Project	Inlaatwerk Kromme Rijn, Wijk bij Duurstede
Datum	28 februari 2024
Tijd	19.30-21.30 uur
Locatie	Kerkelijk centrum 'De 'Open Hof Kerkstraatje 4 3961AV Wijk bij Duurstede

Belangrijkste doel van deze bijeenkomst is de conceptbeoordeling van de drie kansrijke alternatieven te bespreken, de reactie van de klankbordgroep hierop en terugkoppelen actiepunten naar aanleiding van het vorige overleg.

Model 1 - Balgstuw (30 m)

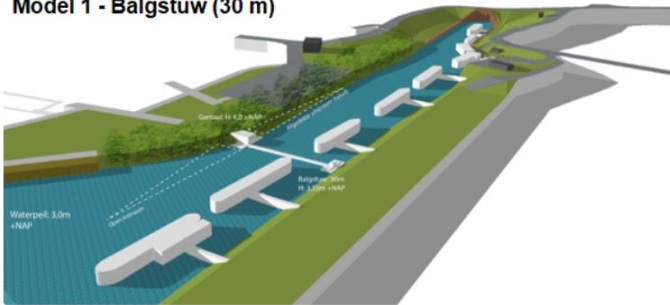
- Wat is het gevolg als de balgstuw op de plek van de klepstuw aangelegd wordt? *Jan-Willem: Het grote voordeel van de balgstuw is dat het hele kanaal kan overspannen en dus weinig zichtbaar is. Dat voordeel is er alleen als het gemaal ook in de oever kan worden weggewerkt. Bij alternatief 2 ligt het gemaal meer in het Inundatiekanaal. Als we op die locatie kiezen voor het wegwerken van het gemaal in de oever lopen we tegen een aantal problemen aan. Ten eerste leidt dat tot verlies van een groot aantal parkeerplekken in de bouwfase en permanent voor een aantal parkeerplekken in de gebruiksfase (omdat het gemaal vrij moet blijven van geparkeerde auto's). Een ander belangrijk punt is dat in dat geval voor zowel de instroomopening als uitstroomopening de oever moet worden vergraven, terwijl dit voor locatie 1 alleen voor de uitstroomopening geldt.*

Bevaarbaarheid: Bij alternatief 1 (gemaal met balgstuw) is uitvaren (tijdens inzet) voor de meeste woonschepen niet mogelijk. Dit is de reden dat deze variant op dit punt het slechtste scoort.

Stroming/ waterbeweging: Bij alternatief 1 treedt een verbetering op omdat een groot aantal boten bij laagwater achter de stuw komen te liggen waardoor ze niet droogvallen en geen last hebben van voorbijvarende vrachtschepen. Daarnaast is de afstand van de uitstroom van het gemaal verder afgelegen van de woonschepen, zodat minder stroming nabij de boten wordt verwacht.

Model 2 - Klepstuw (10 m)

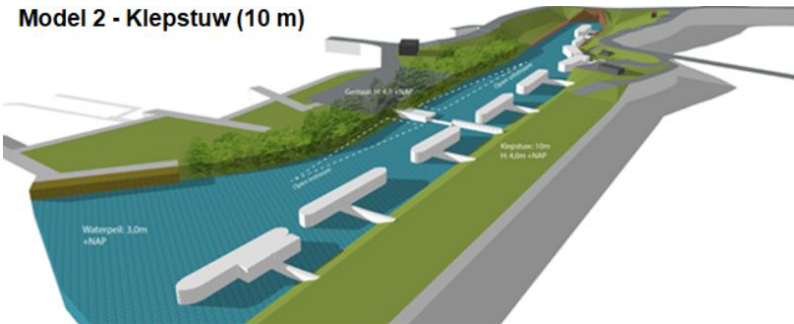
- Zijn de klepstuw en balgstuw uitwisselbaar voor wat betreft de locatie? *Jan-Willem: Ja dat klopt*
- Hoe groot is het oppervlak van het gemaal? *Jan-Willem: Dat hangt er erg vanaf wat je allemaal als onderdeel van het gemaal beschouwd. De betonnen bak met pompen is ongeveer 10m bij 12 m. Met de uitstroomkokers erbij neemt het een stuk meer oppervlakte in. Grotendeels zal dit allemaal ondergronds komen en is slechts een klein deel bovengronds zichtbaar. Bij gereed komen van het voorkeursalternatief zal een impressie gemaakt worden waarbij te zien is wat er zichtbaar is en wat onder de grond of onder water komt.*

Uitzicht: De klepstuw scoort hierop het slechtste en is veel meer zichtbaar dan de andere twee alternatieven. Dat heeft te maken met het gemaal dat in het kanaal ligt, de klepstuw die slechts gedeeltelijk de breedte van het kanaal kan overbruggen en de noodzaak om aanvaarbeveiliging te realiseren. De balgstuw is in mindere mate zichtbaar.

- Is de doorvaarbreedte bij de klepstuw voldoende voor het doorheen varen van de woonschepen? *Jan-Willem: ja, dit is breed genoeg. Hier is rekening mee gehouden.*

- Ontstaat er bij de klepstuw niet meer stroming omdat de breedte van het Inundatiekanaal beperkt wordt? *Jan-Willem: er is sprake van vernauwing, maar het doorstroom oppervlak is bij de inundatiesluis zelf ook beperkt. Het kan wel lokaal tot meer stroming leiden.*

Het alternatief 2 met de klepstuw heeft hierin de meest uitgesproken negatieve impact door de ligging in het kanaal en de vele zichtbare elementen.

Model 3 - Persleidingen (50 m)

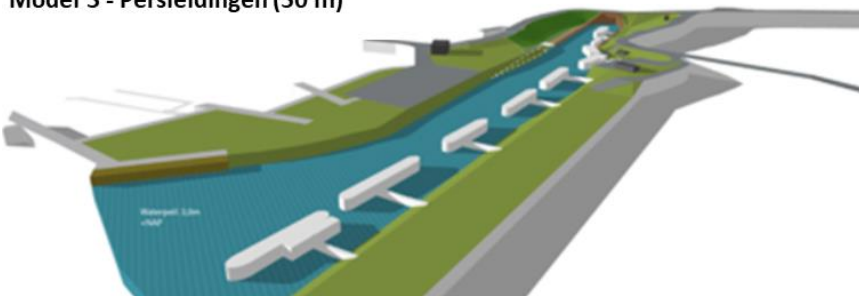
- Is het mogelijk om de persleiding tot aan de Nederrijn aan te leggen? *Jan-Willem: Dit kost veel meer energie. De aanlegkosten zullen ook aanzienlijk hoger zijn en de en de kosten van het gebruik vanwege het grotere energieverlies dus ook.*

- Wanneer de persleiding als VKA wordt gekozen kan er dan nog samen met het sterke Lekdijk project Wijk bij Duurstede-Amerongen samengewerkt worden? *Jan-Willem: de projecten hebben uiteraard veelvuldig contact met elkaar. Het alternatief met de persleidingen zou een groot raakvlak betekenen met de dijkversterking. Het is wel duidelijk dat dit alternatief op het gebied van waterveiligheid zeer negatief scoort. Met name het feit dat de leiding een stuk parallel loopt met de dijk en deze vervolgens kruist dicht bij de huidige sluis is ongewenst.*

Hinder tijdens uitvoering: Voor alle alternatieven geldt dat er een bepaalde mate van hinder zal zijn tijdens de uitvoering. Bij de persleiding is de verwachting dat dit aanzienlijk is omdat het bij deze variant nodig is hele Inundatiekanaal te baggeren. Doordat we dieper moeten uitbaggeren dan de gebruikelijke diepte verwachten we dat oeverbescherming aangelegd moet worden om instabiliteit van de oevers te voorkomen.

- Bij het model van de persleiding: is het een optie om de leiding langer te maken waardoor het kanaal niet geheel gebaggerd hoeft te worden? *Jan-Willem: Hierbij moet afgewogen worden of de kosten van een langere leiding en de hogere gebruikskosten (meer stroomverbruik en onderhoud) goedkoper is dan het baggeren van het kanaal incl. oeverbescherming. Jan-Willem geeft aan dit na te vragen, maar acht de kans groot dat met kentallen van kosten en expert opinion zal blijken dat dit niet een reëel alternatief is.*
